**Mémoire en réponse à l'avis  
délibéré de l'Autorité  
Environnementale sur le projet  
de réaménagement du site de  
l'Hôpital**

*21 septembre 2021*

# Mémoire en réponse à l'avis délibéré en date du 12 août 2021 de la Mission régionale d'autorité environnementale (MRAe) d'Île-de-France sur le projet de reconversion du site de l'hôpital de Saint-Germain-en-Laye (Yvelines)

Le réseau viaire projeté

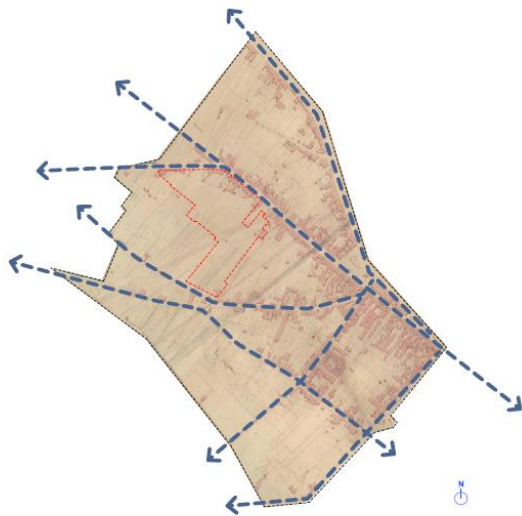
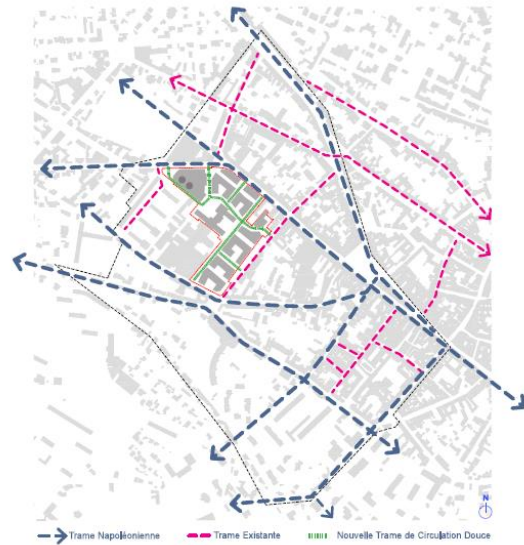
**(2) La MRAe recommande d'expliquer pourquoi l'orientation des voies ne s'inscrit pas dans la trame historique de l'îlot, telle que transcrite dans le schéma de l'OAP.**

Le schéma directeur de l'OAP était un schéma de principe donnant des grandes orientations (liaisons, alignements d'arbres, etc...), qui ont été respectées dans le projet. L'axe le plus important historiquement était l'axe de la rue de la Baronne Gérard, car il a toujours existé. Il a donc été préservé dans son tracé rectiligne.

Cependant, afin d'éviter des linéaires de façades trop importants, l'équipe a privilégié des liaisons adjacentes non rectilignes, en s'inspirant des rues piétonnes typiques du centre-ville de Saint-Germain-en-Laye, qui présentent toutes des tronçons de voie non alignés. Cela permet d'éviter de créer une massivité volumétrique et une monotonie trop importantes, compte tenu des linéaires développés.

Le projet a été retravaillé en ce sens et la percée nord sud a été resserrée afin de répondre à ces attentes. 10 réunions de travail ont été menées sur le sujet de la trame viaire avec l'ABF, aux dates suivantes :

*Plan des cheminements cyclables sur l'ensemble du quartier – Source : Etude d'impact / Even Conseil*

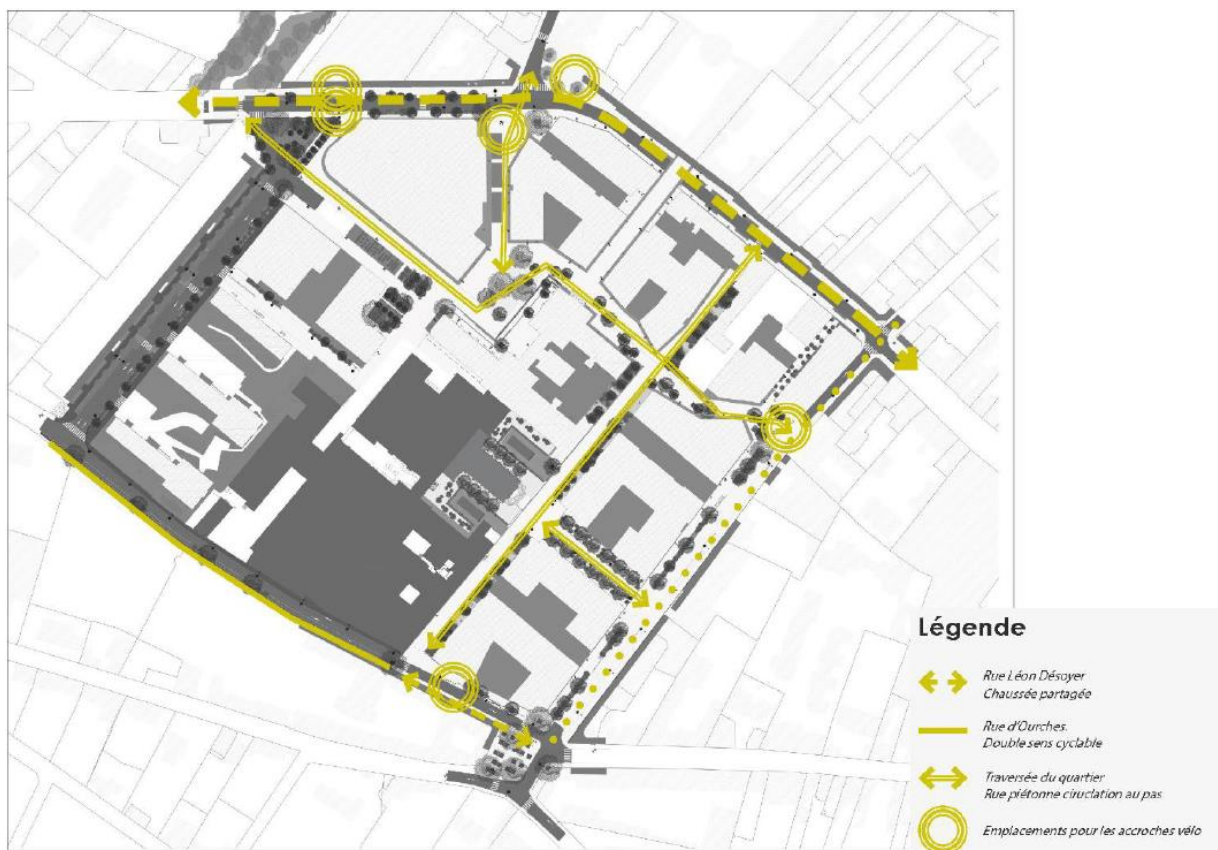
- De préciser les aménagements de carrefours qui seront réalisés et leurs effets sur la circulation, ainsi que l'ensemble des chaînes de déplacements en modes actifs permettant notamment un rabattement efficace sur les transports en commun ; (éléments de réponse 1)
- De justifier les hypothèses retenues de l'usage des transports collectifs pour les habitants des logements et d'un report significatif des déplacements vers les modes doux ; de préciser les parts modales envisagées en phase d'exploitation (pour les résidents, professionnels, usagers et visiteurs), (éléments de réponse 2)
- De joindre les études de trafic réalisées, de préciser les hypothèses de mutualisation des places de stationnement en fonction des heures de la journée et des jours de la semaine. (éléments de réponse 3)

Le projet ne prévoit pas de réaménagement de carrefour. Un réaménagement des voies est toutefois prévu sur la rue Léon Désoyer et la rue d'Ourches notamment. Ce réaménagement permettra de faciliter les déplacements doux tel que présenté dans la carte ci-dessous.
